RESOLUCION No. 2941 DEL 16 DE NOVIEMBRE DE 2023, ARMENIA QUINDIO

"POR MEDIO DEL CUAL SE NIEGA UN PERMISO DE VERTIMIENTO DE AGUAS RESIDUALES DOMÉSTICAS PARA UNA VIVIENDA CAMPESTRE QUE OCUPA LOS PREDIOS DENOMINADOS 1) LT LA MONTAÑA 21 Y 22 EN LA VEREDA LA TEBAIDA DEL MUNICIPIO DE LA TEBAIDA (Q) Y SE ADOPTAN OTRAS DISPOSICIONES"

CONCEPTO TÉCNICO DE NEGACION PARA TRÁMITE DE PERMISOS DE VERTIMIENTOS CTPV: 353 de 2023

FECHA:	25 de Octubre de 2023
SOLICITANTE:	Ofelia Álzate Agudelo.
EXPEDIENTE N°:	6594 de 2023

Imagen 1. Esquema corte de Tanque Séptico y FAFA.

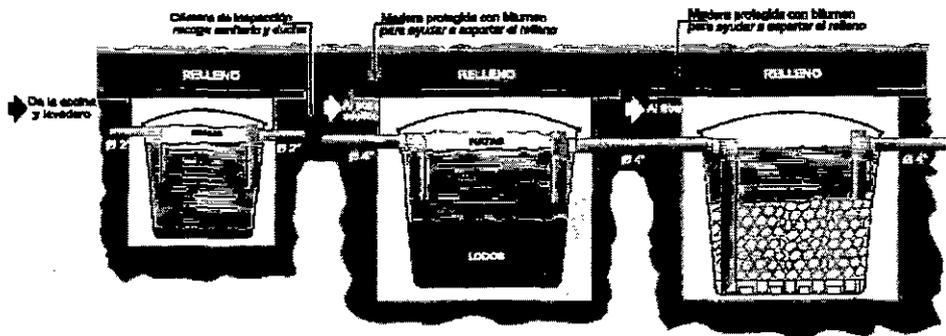
Tanque séptico: En memoria de cálculo y planos se muestra que el tanque séptico es tipo cónico en prefabricado convencional, el cual posee dimensiones de 1.31m de Ø (Diámetro), y 0.91m de altura útil, con un volumen final fabricado de 1000 Litros.

Filtro Anaerobio de Flujo Ascendente FAFA: En memoria de cálculo y planos se muestra que el Filtro FAFA, corresponde a un tanque tipo cónico en prefabricado convencional, el cual posee dimensiones de 1.31m de Ø (Diámetro), y 0.91m de altura útil, con un volumen final fabricado de 1000 Litros.

- **El sistema de tratamiento de aguas residuales domesticas propuesto como solución individual de saneamiento para la vivienda existente en los 2 predios, difiere del observado en campo, toda vez que el STARD propuesto es en prefabricado convencional de 1000Lts y el evidenciado en campo es en material de mampostería.**

que el STARD propuesto es en prefabricado convencional de 1000Lts y el evidenciado en campo es en material de mampostería.
